PARECER TÉCNICO

Projeto: CETRAS PARACATU

Proponente: AMDA

Local: Paracatu/MG

3. Cercamento total do terreno

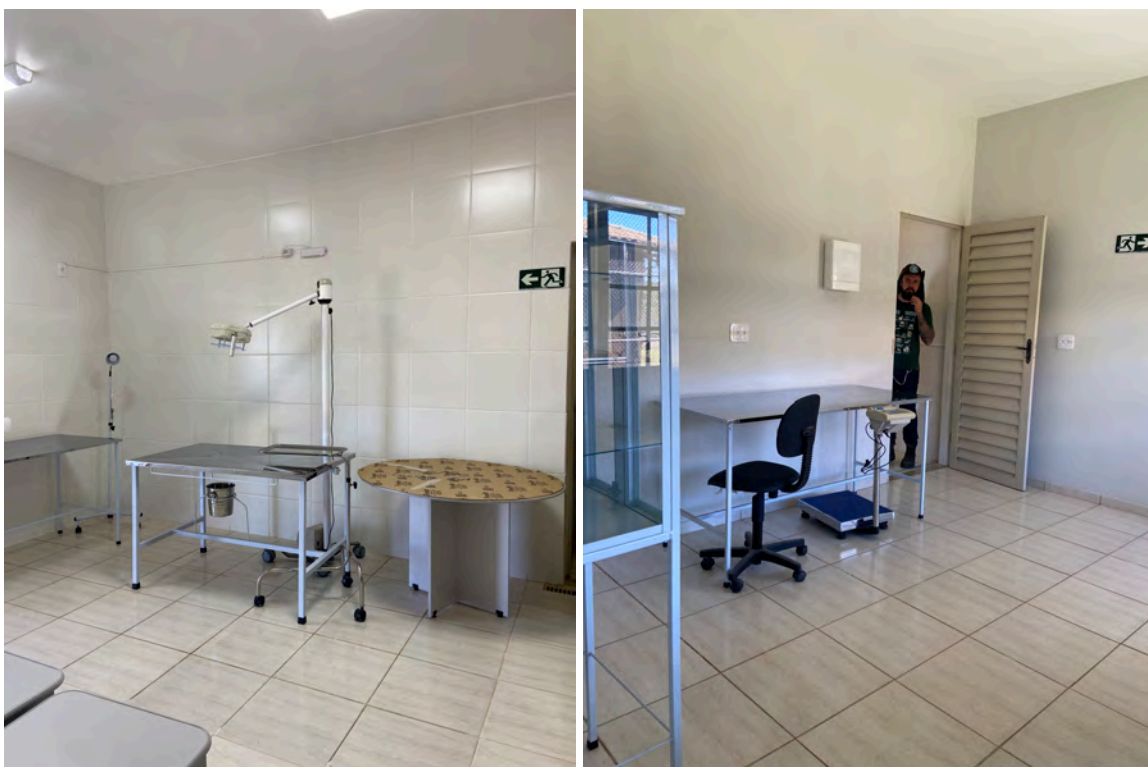
Em seguida, o IEF questionou o motivo pelo qual não foram instaladas cercas na totalidade do terreno, tendo em vista a necessidade prevista em normativa interna nesse sentido. Em resposta, a equipe técnica da AMDA, com o respaldo do Semente, informou que a citada determinação foi dispensada pelos representantes anteriores do órgão, sras. Liliana Nappi e Luciana Pereira Carneiro, conforme ata de reunião ocorrida no dia 05 de fevereiro de 2020. Nesse cenário, a equipe do IEF solicitou que cópia da ata fosse encaminhada ao órgão, para registro e baixa da demanda.
